合肥湖畔天樾项目架空层、地库泛大堂等装修工程澄清公告

现对“合肥湖畔天樾项目架空层、地库泛大堂等装修工程”的招标文件内容澄清如下：

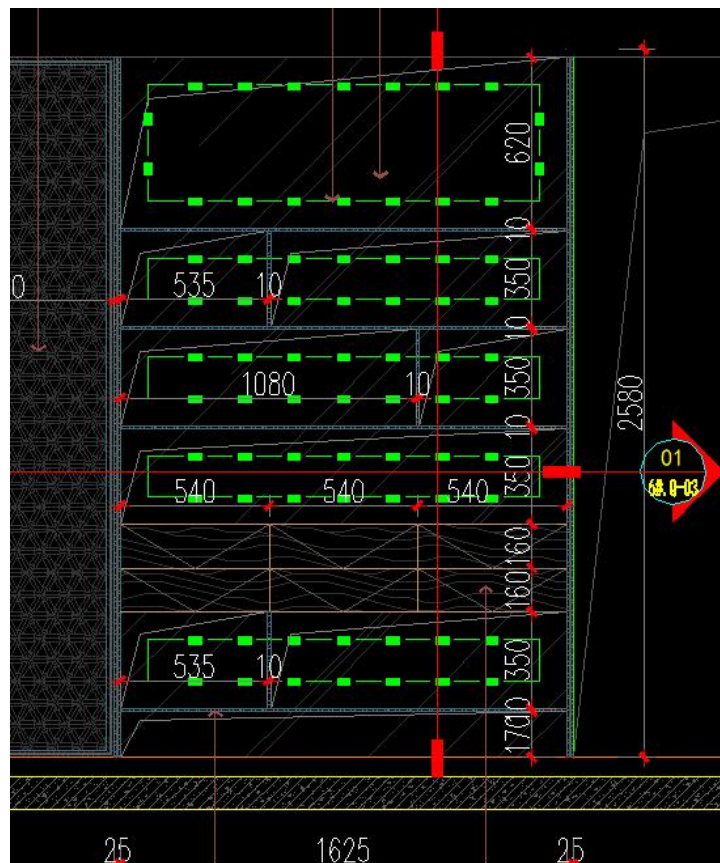
3. 投标人提问：架空层精装修工程量清单中：清单第 20 条“装饰柜”有二处工程量为 8.54m2 是否有误？

答：复核无误，两处装饰柜面积共 $1.675 \times 2.55 \times 2 = 8.54 \text{m}^2$ ，截图下面柜体为成品柜体。

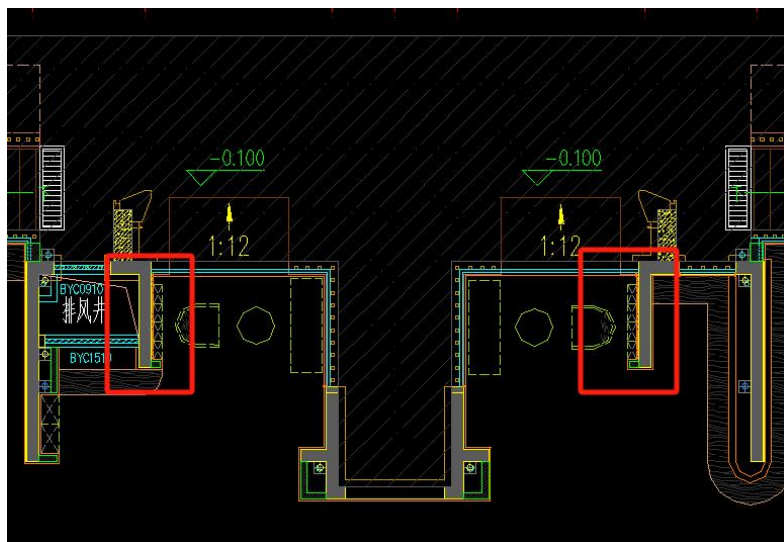
4. 投标人提问：6#楼架空层图纸立面图 03 中杜邦纸暗藏灯带布置间距不应大于 100mm，对应暗藏灯带工程量应该增加？

答：清单已计算。

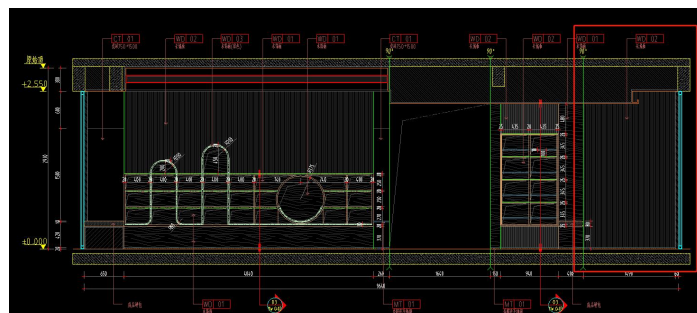
5. 投标人提问：11#楼架空层平面图中 2 处背柜是否在本次招标范围？

答：信报箱已取消，无柜体，具体以施工图纸为准。设计院同步删除平立面图中柜体。

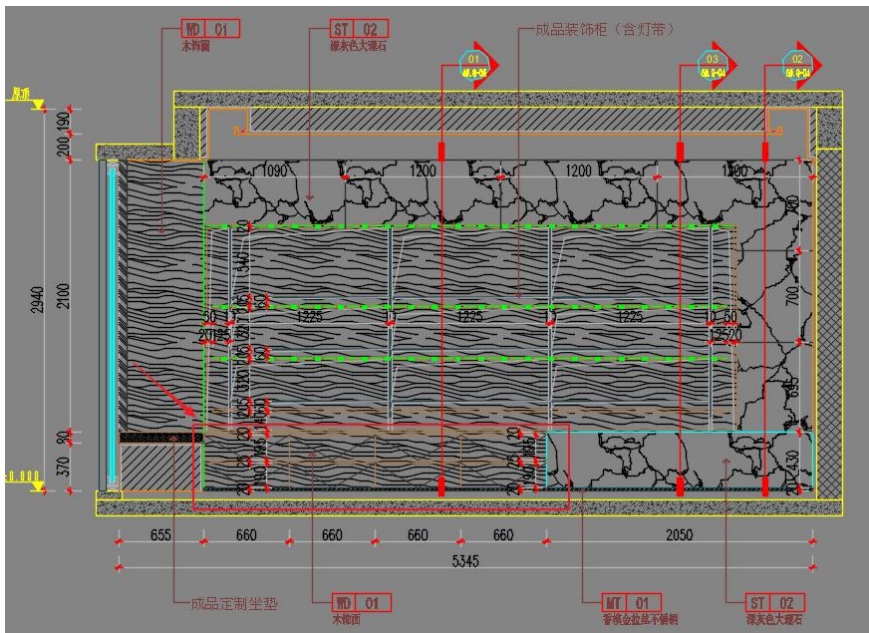
9. 投标人提问：6#架空层：两处柜子使用用途不同，图纸只提供其中一个柜子节点做法，球杆智能柜此处未提供相关节点做法，请贵司补充；

答：球杆智能柜为成品采购。

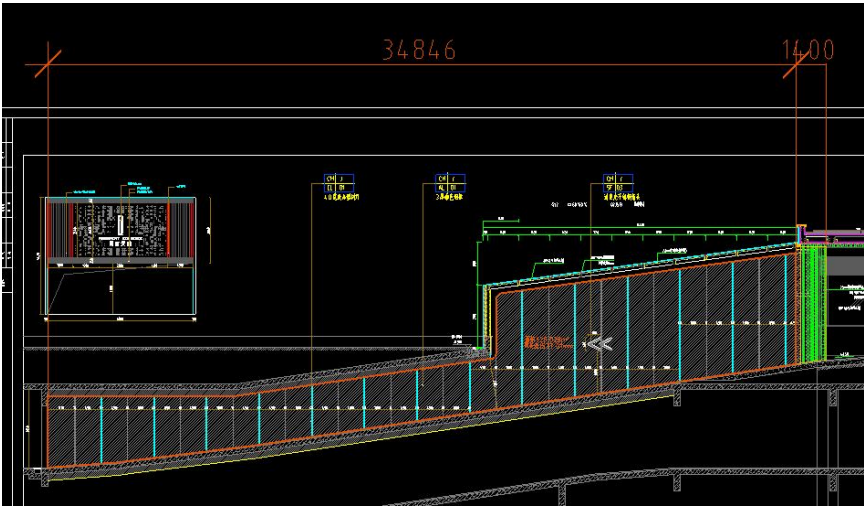
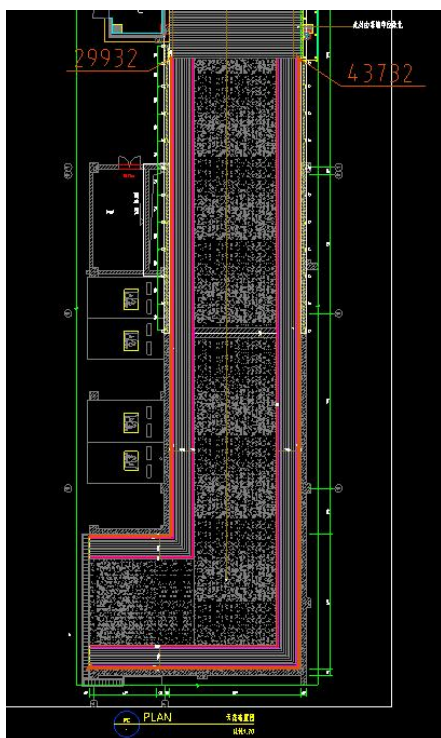
19. 投标人提问：1#汽车坡道装饰工程：墙面装饰板工程量我司计算为：128*2+37.5=293.5 m²，与清单存在偏差，请贵司核对；

答：工程量复核无误。工程量调整为 275.65m2，立面图两边长度只比平面图共少 4m。

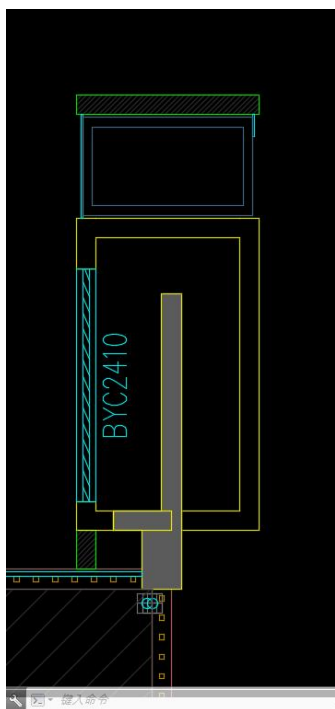
21. 投标人提问：11#西南角地面标高不满足地砖正负零完成面铺贴，
地面高 5 公分。

答：标高由总包进行调整，满足图纸施工要求。

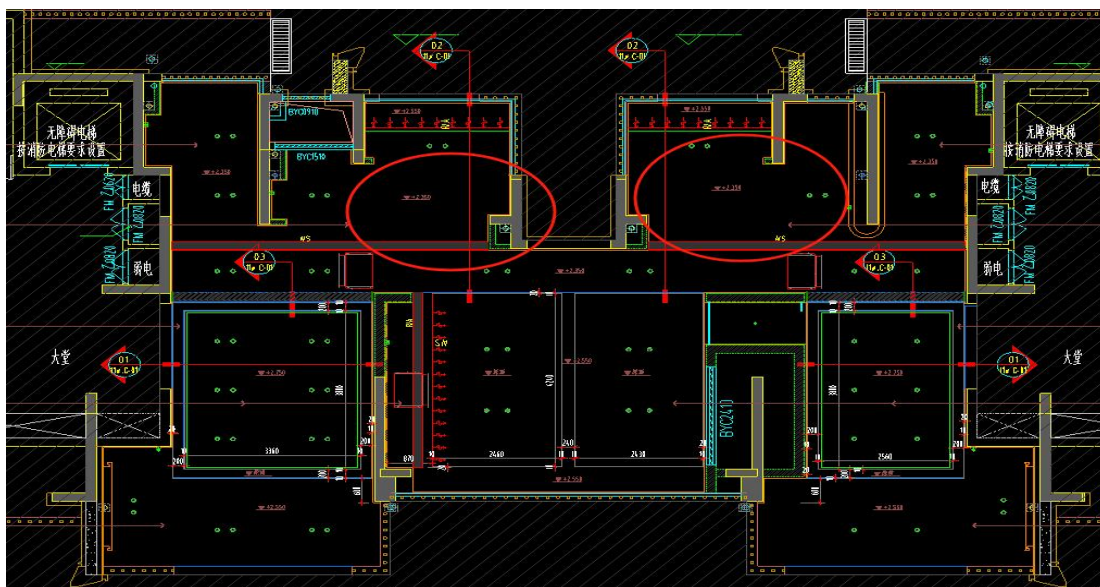
22. 投标人提问：11#架空层此处新建墙体与原总包预留风井墙体有冲突。

答：风井不用新建墙体，按原建筑墙体来，其余新建墙体。

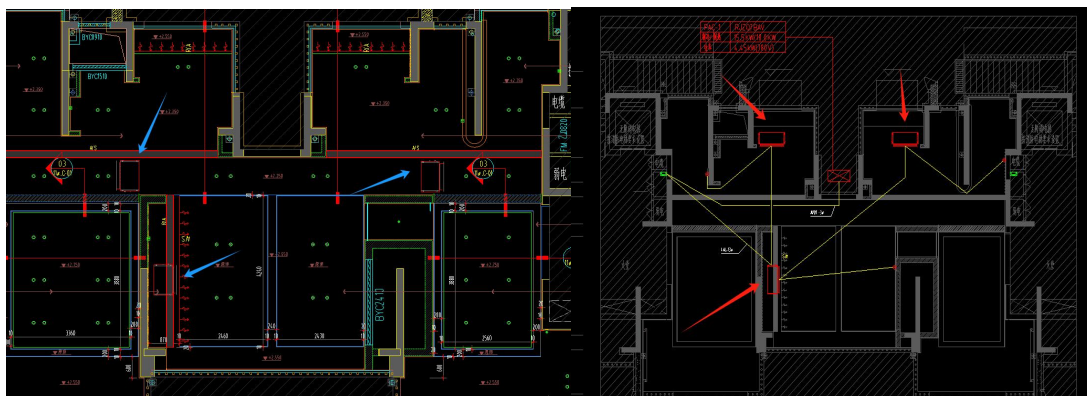
23. 投标人提问：11#架空层局部吊顶标高不满足图纸施工。

答：根据现场实际施工，与图纸标高误差不得大于 5cm，大于 5cm 请与设计单位联系。

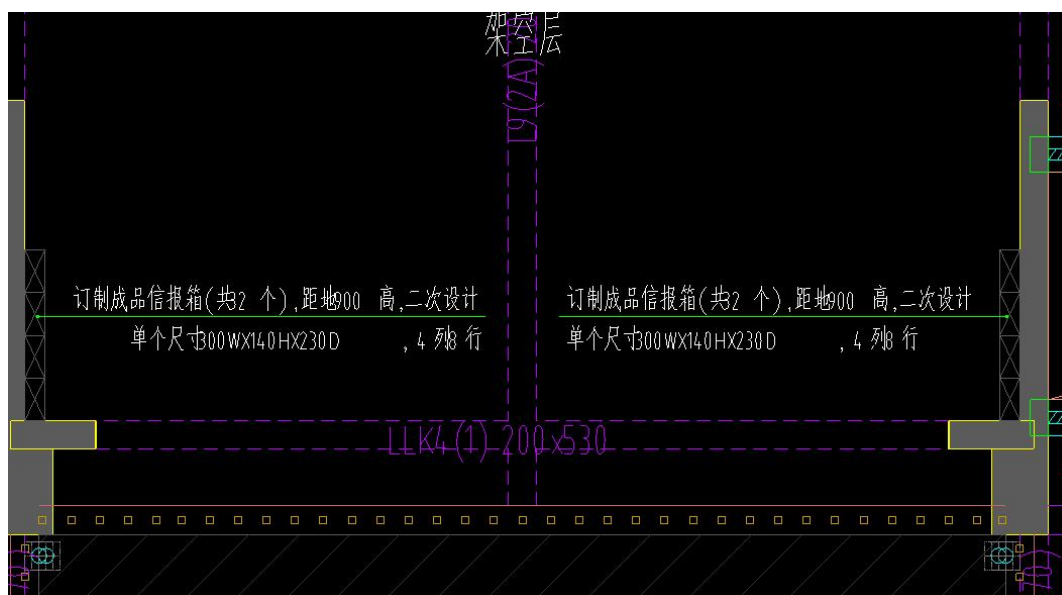
24. 投标人提问：11#架空层装饰图纸与电器图纸空调内机位置不一致，以哪个为准？

答：以电气图纸空调内机位置为准。

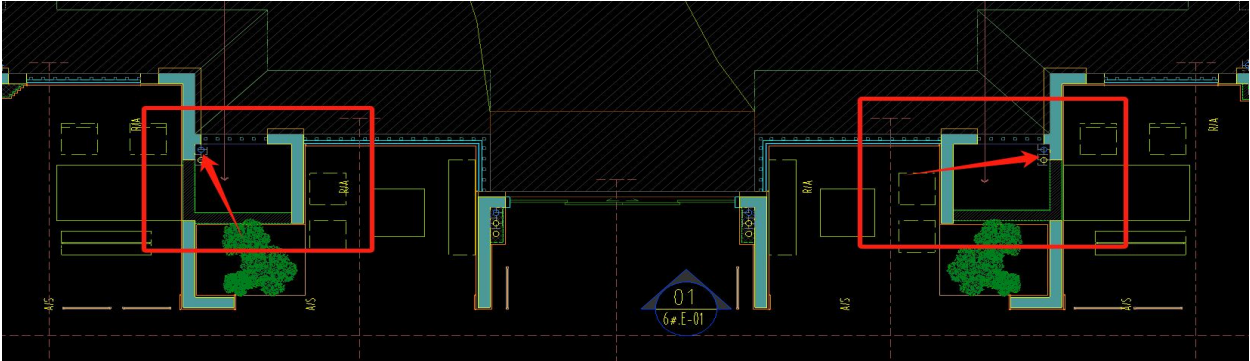
32. 投标人提问：请明确 6#架空层如下区域地面踢脚线及管道包施是否在本次招标范围内，清单未见此部分施工内容，若在请予以补充；

答：空调外机位地面为水泥地面，无踢脚，无包管，墙面同外墙真石漆，顶面原顶刷防水无机涂料。

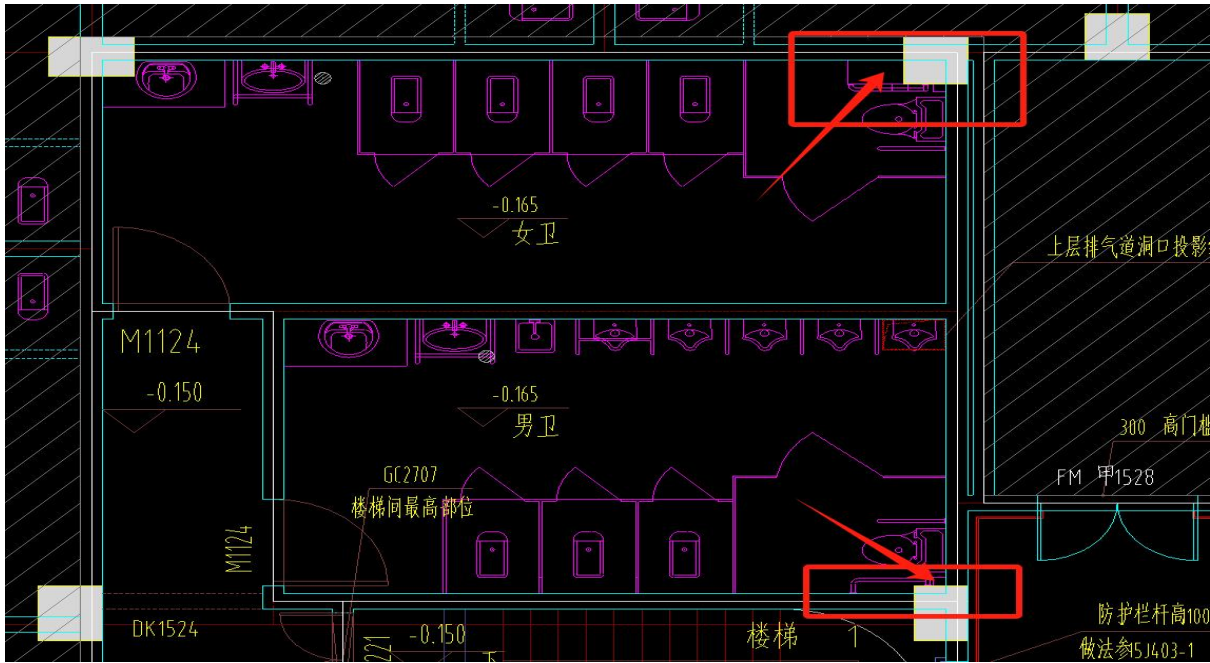
38. 投标人提问：请业主明确物业用房及代建公厕配套用房部分一层男女卫生间如下区域包管是否在本次招标范围内，清单未见此部分施工内容若在请予以补充；

答：包管在本次设计招标范围内。包管做法：水泥砖包管外贴瓷砖，室内设计院补充包管部位平面尺寸图及大样图。清单已补充。

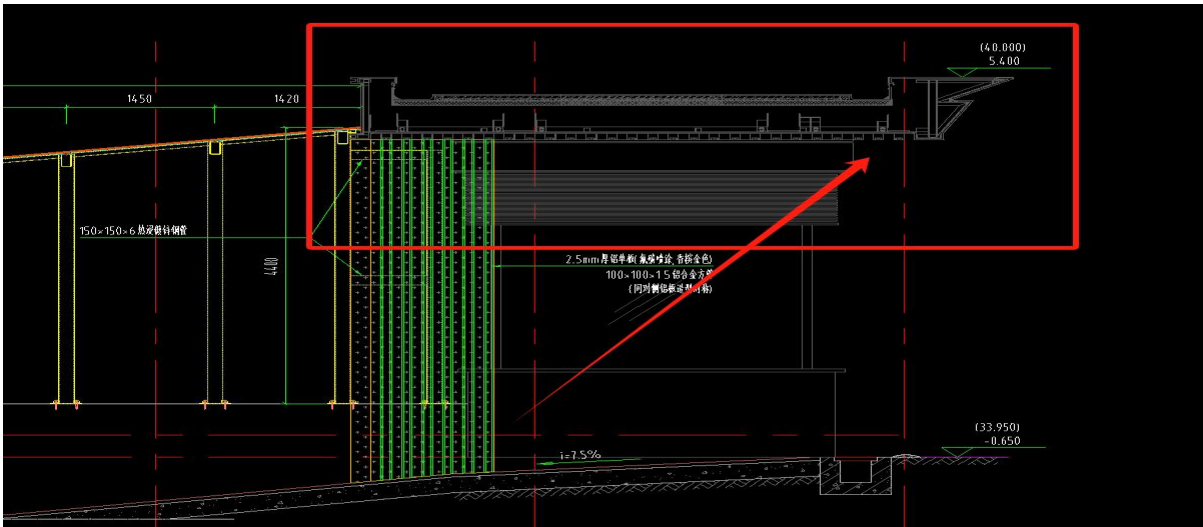
48. 投标人提问：请明确汽车坡道钢架棚工程如下区域是否在本次招标范围内，清单未见此部分施工内容，若在请予以补充；

答：灰色示例的顶盖不在本次招标范围。

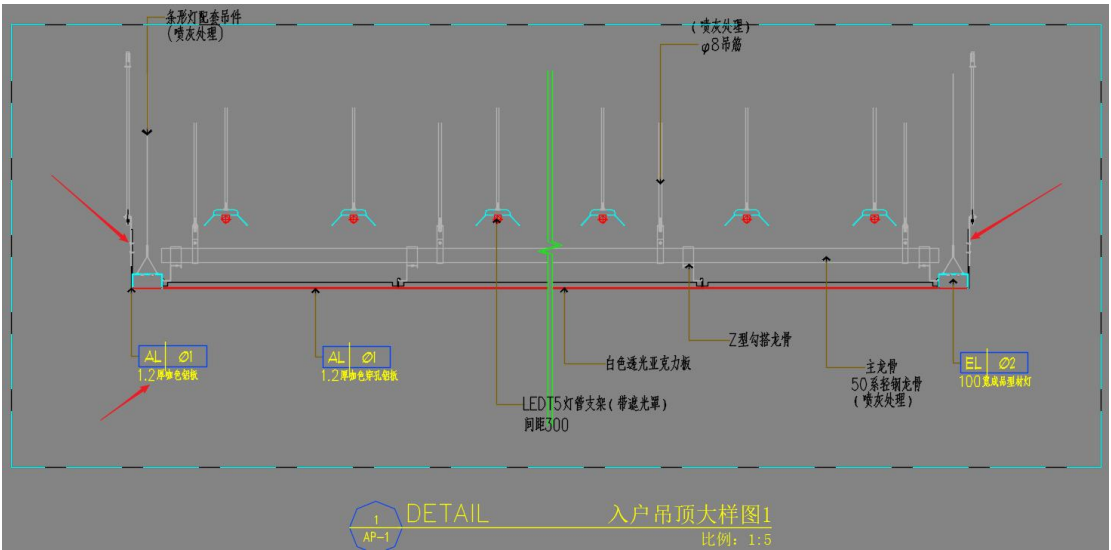
58. 入户吊顶图大样中，线条灯边有 1.2 厚咖色铝板走边，清单未列项。

清单已修改。
